新潟県中越沖地震後の点検・復旧作業の状況について

柏崎刈羽原子力発電所における新潟県中越沖地震時に取得された地震観測データの分析及び基準地震動に係る報告書の見直しならびに提出について

柏崎刈羽原子力発電所における平成 19 年新潟県中越沖地震時に取得された地震観測データの分析及び基準地震動に係る報告書の見直しについて（概要）

『柏崎刈羽原子力発電所における新潟県中越沖地震時に取得された地震観測データの分析及び基準地震動に係る報告書の見直しならびに提出について』
の添付資料の一部訂正について

図2 F-B断層 断層長さの評価結果

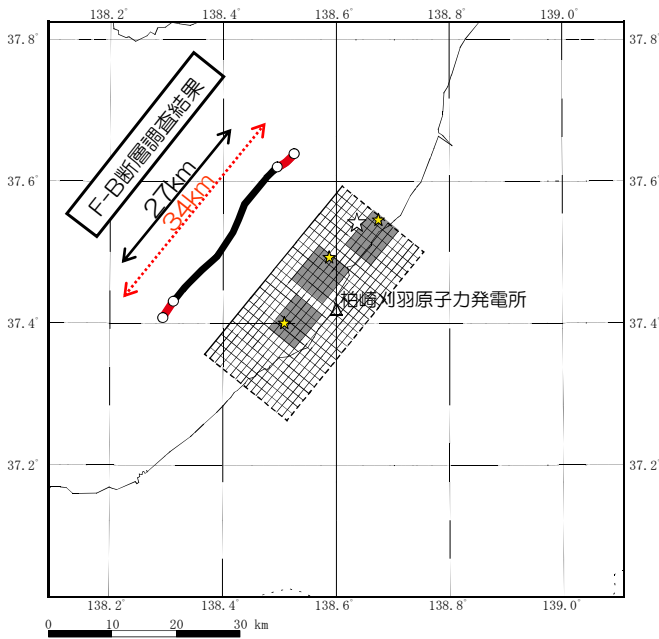
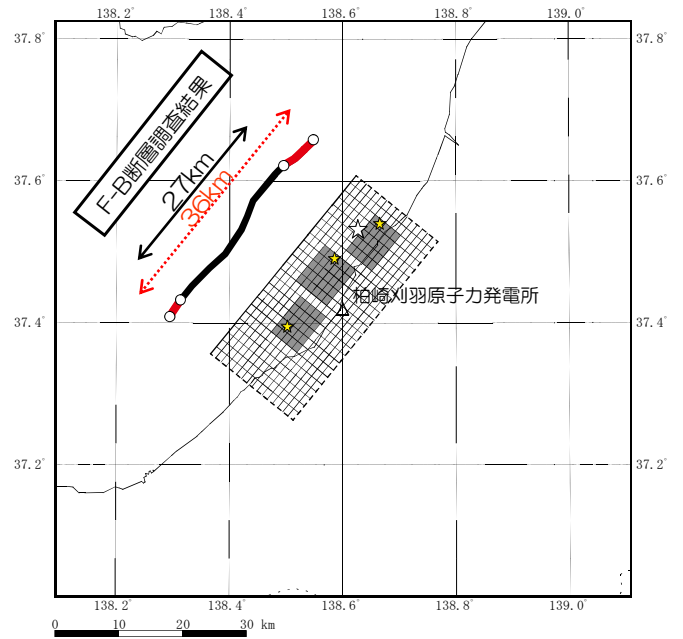
また、F-B 断層の断層長さ 34km とした前回の評価結果と、36km とした今回の評価結果を比較したものを図 2 に、長岡平野西縁断層帯の傾斜角を 50° とした前回の評価結果と、傾斜角を 35° とした今回の評価結果を比較したものを図 3 に示す。

- ①S_s-1（F-B 断層・応答スペクトル）：断層長さを 34km から 36km に変更
- ②S_s-2（F-B 断層・断層モデル）：断層長さを 34km から 36km に変更
- ③S_s-3（長岡平野西縁断層帯・応答スペクトル）：従来の検討に傾斜角 35° を加え評価
- ④S_s-4（長岡平野西縁断層帯・断層モデル）：従来から変更なし
- ⑤S_s-5（長岡平野西縁断層帯・断層モデル）：傾斜角を 35° としたケース

今回は、「柏崎刈羽原子力発電所敷地周辺海域及び陸域の活断層に対する耐震・構造設計小委員会合同WGの検討状況の整理（案）」（平成 20 年 8 月 26 日、原子力安全・保安院）を踏まえ、F－B断層の断層長さとして、活断層評価における断層長さの不確かさを考慮して、約36kmとすることとした。

図4 1号機と5号機における基準地震動応答スペクトル

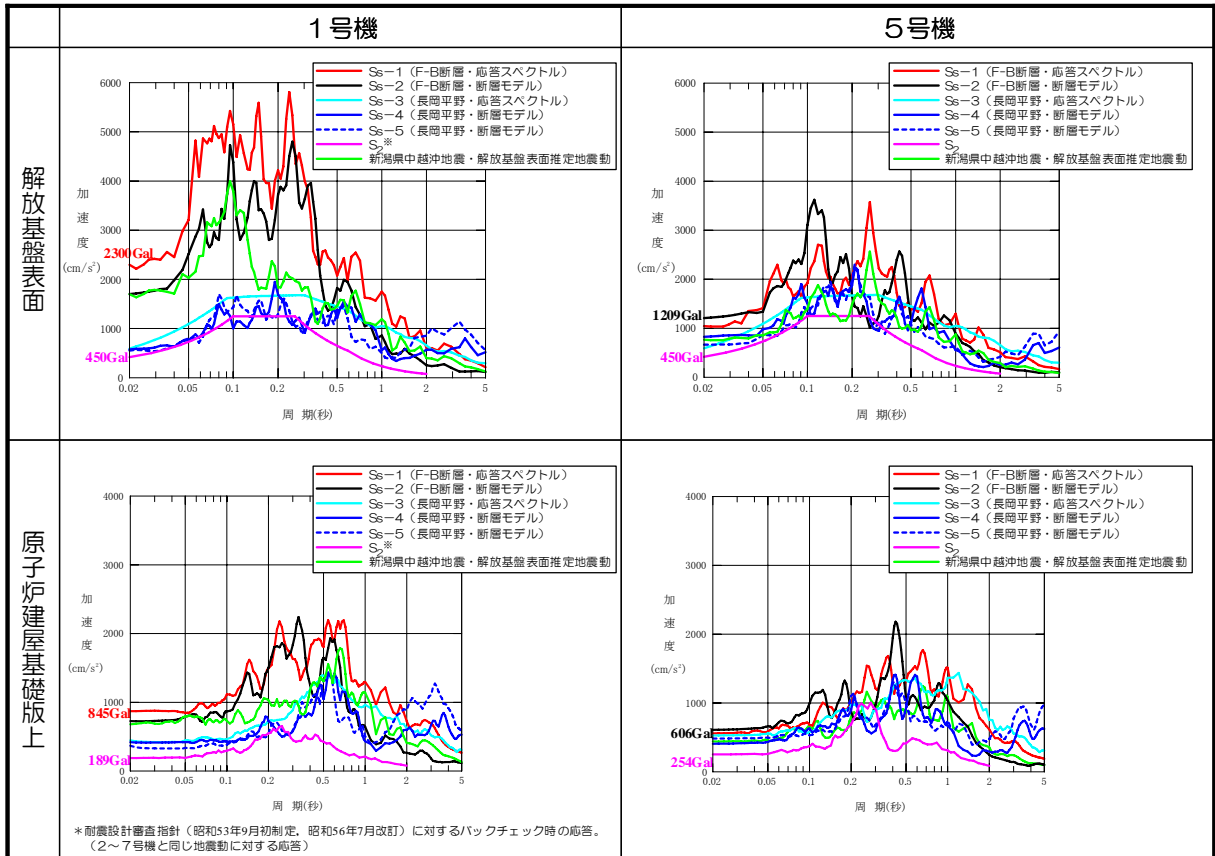
図 4 に 1号機と 5号機における基準地震動応答スペクトルの重ね書きを、表 2 に各号機における地震動評価結果を示す。

上記の内容を踏まえ、基準地震動を見直した結果、1～4号機の解放基盤表面における基準地震動の最大加速度は 2,300 ガル、5～7号機の解放基盤表面における基準地震動の最大加速度は 1,209 ガルとなった。

これをもとに、原子炉建屋基礎版上の地震動を評価した結果、1～4号機側の最大加速度は約 700～850 ガル、5～7号機側の最大加速度は約 610～740 ガルとなった。

図4 1号機と5号機における基準地震動応答スペクトル

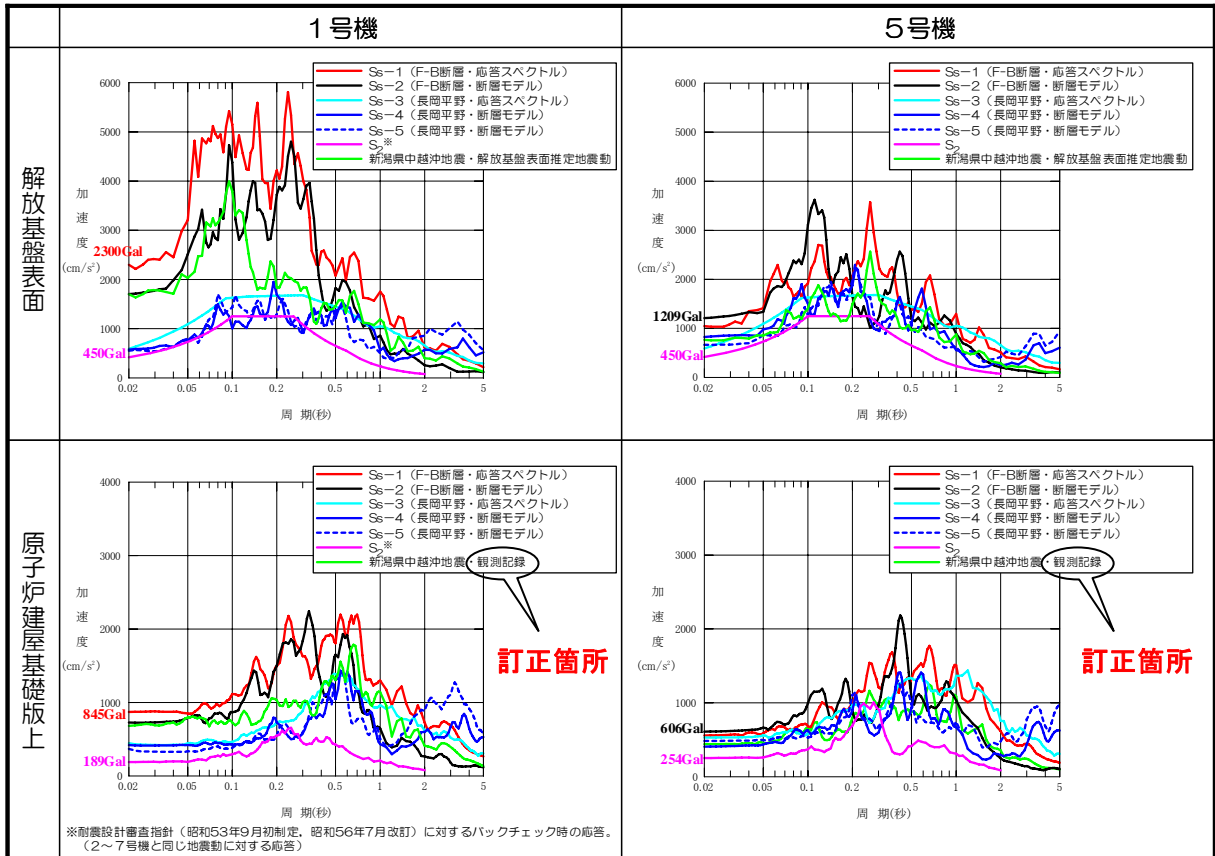
図4 1号機と5号機における基準地震動応答スペクトル
原子炉建屋基礎版上に記載の凡例(緑線)の名称。

(誤) 新潟県中越沖地震・解放基盤表面推定地震動

(正) 新潟県中越沖地震・観測記録
